## **„Rekonstrukce výpravní budovy v žst. Cheb“**

### **Vysvětlení, změny a doplnění zadávací dokumentace č. 5**

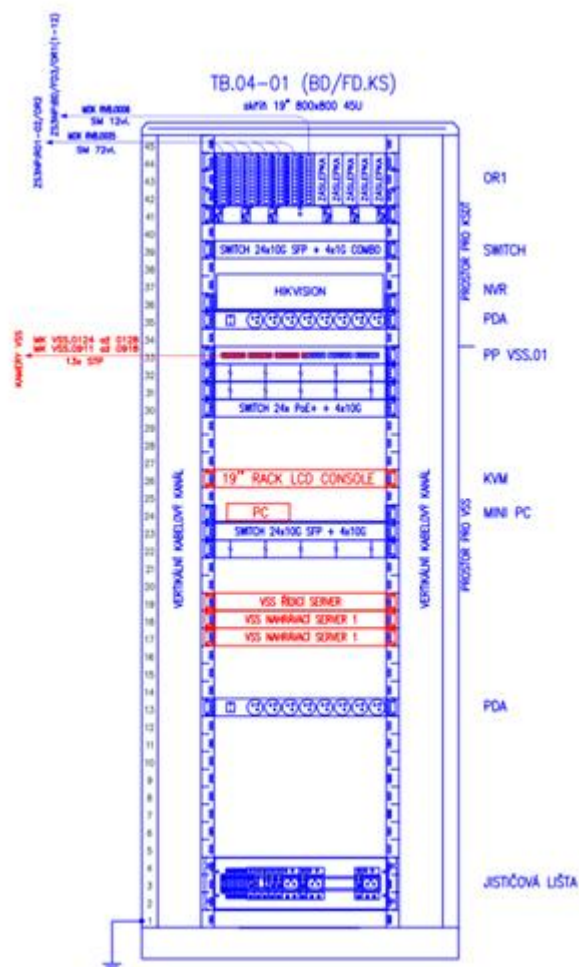
#### **Dotaz č. 92:**

Ve výkazu výměr chybí zárubně pro tyto dveře

DN1.063 dveře do WC plné

DN1.064 dveře do WC plné

DN1.065 dveře do WC plné

DN1.181 dveře do WC plné

DN1.182 dveře do WC plné

DN1.183 dveře do WC plné

*Tyto dveře nemají zárubeň. Jedná se o dveře sanitárních příček, které jsou v soupisu prací obsaženy v pol. č. 311 - 763411121 Sanitární příčky vhodné do mokrého prostředí dveře vnitřní do sanitárních příček šířky do 800 mm, výšky do 2 000 mm - 6ks.*
